整理番号		サービスキャンペーン開始日	令和2年12月2日
不具合の内容	オーディオ等を操作するインフォテイメントシステムにおいて、車両組み立て工場での設定が不適切なため、無線通信機能が無効になっている。そのため、後席乗員用のリモコンでオーディオ操作ができない。		
改善の内容	全車両、専用テスターを使用し、インフォテイメントとリモコン間の無線通信機能を有効にする。		
自動車利用者等に周知させるための処置	ダイレクトメール、電話、訪問により通知する。

車名	型式	通称名	サービスキャンペーン対象車両の車台番号(シリアル番号)の範囲及び輸入期間	サービスキャンペーン対象車の台数	備考
ベントレー	7BA-BBDDDB	フライングスパー W12	SCBBA53S2LC079046 SCBBA53S6LC082340 令和2年1月27日～ 令和2年8月31日	63台	
			輸入期間の全体の範囲 令和2年1月27日～ 令和2年8月31日	63台

改善箇所説明図

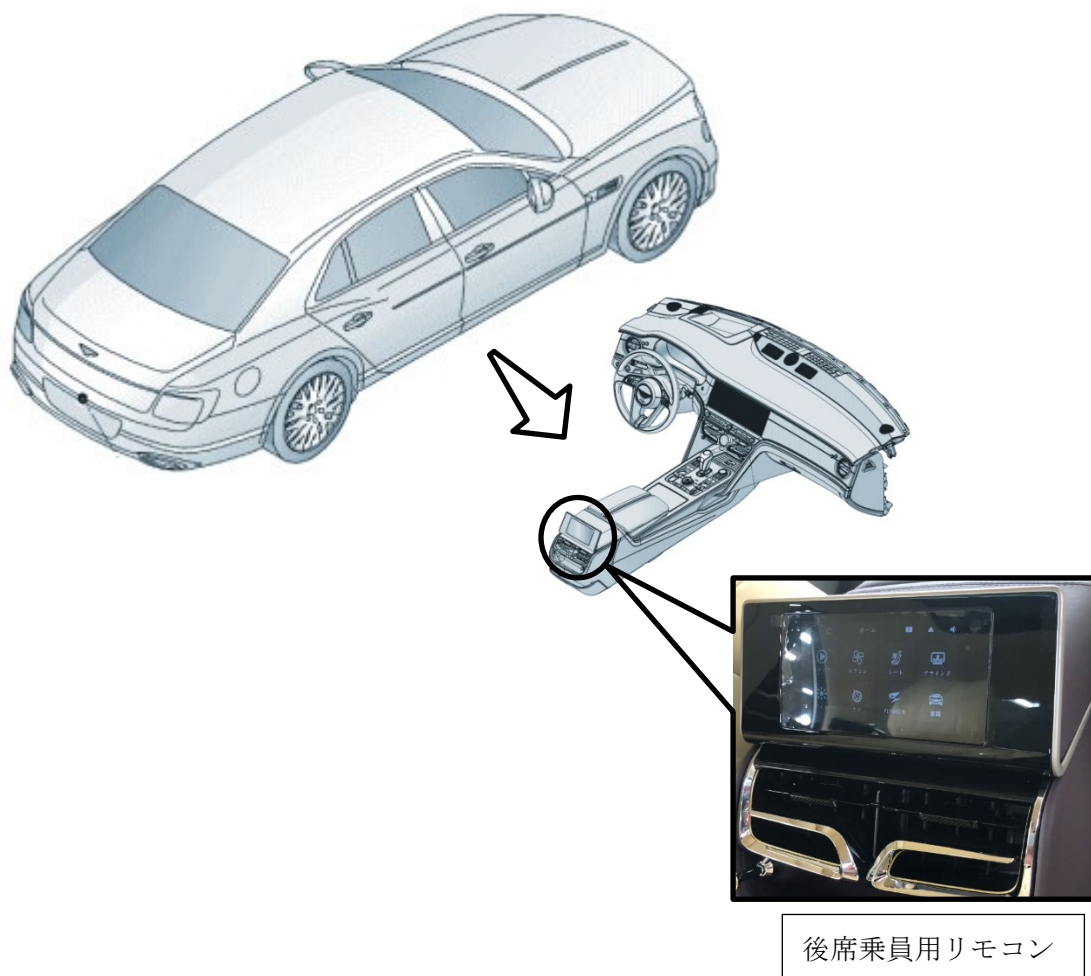
不具合の内容

オーディオ等を操作するインフォテインメントシステムにおいて、車両組み立て工場での設定が不適切なため、無線通信機能が無効になっている。そのため、後席乗員用のリモコンでオーディオ操作ができない。

改善の内容

全車両、専用テスターを使用し、インフォテインメントとリモコン間の無線通信機能を有効にする。
